**SILEXTECH SRL**

**OGGETTO:** Art. 19 del D.Lgs. 152/2006 ed art. 48 della L.R. 10/2010. Procedimento di verifica di assoggettabilità relativo alla realizzazione di un impianto idroelettrico di potenza nominale media di concessione pari a 520 kW in corrispondenza della traversa della Pescaia di Santa Rosa sul Fiume Arno, Comune di Firenze. Proponente: Silextech S.r.l.  
**RISCONTRO E CHIARIMENTI – CONTRIBUTO ISTRUTTORIO POST-INTEGRAZIONI. (Pos. A/225 E BN 18 - AOOGRT / AD Prot. 0030984 Data 21/01/2025).**

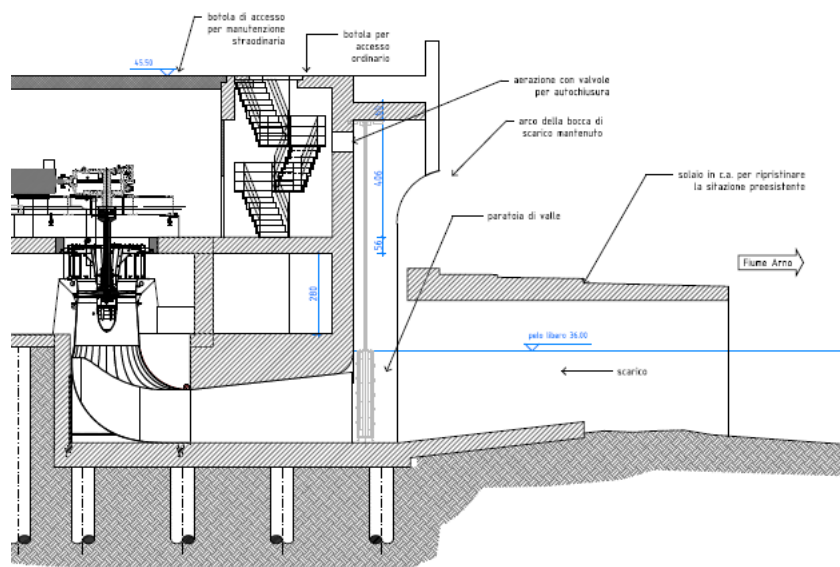
- ***Le simulazioni di progetto non rappresentano compiutamente gli effetti delle nuove opere all'interno del contesto di matrice storica sia in termini di percezione del nuovo setto murario posto in prossimità della bocca di rilascio, sia per quanto riguarda i gradoni esterni alla bocca stessa che parrebbero essere completamente sommersi anche in condizioni di scarsa portata d'acqua;***

Le fotosimulazioni che rappresentano il rilascio dopo l'intervento (si vedano Pag. 36 e 39 della relazione paesaggistica dell'Arch Bartoli) rappresentano gli effetti dopo l'intervento. Infatti il setto richiamato risulta pressoché invisibile poiché si trova in una zona di completa ombra/ buio in quanto risulta inserito all'interno del canale esistente (che presente altezze veramente modeste che vanno da circa 3,30 ml a circa 1,60 ml) per circa 3,00 ml, come ben visibile dalla sezione 3-3 presente nella tavola 4.4.

I gradoni esterni alla bocca di rilascio NON possono rimanere sommersi anche in condizione di scarsa portata d'acqua in quanto la restituzione è prevista al disotto di essi e al disotto del pelo libero dell'acqua. Il tutto è chiaramente rappresentato nella sezione 3-3 presente nella tavola 4.4, di seguito riportata.
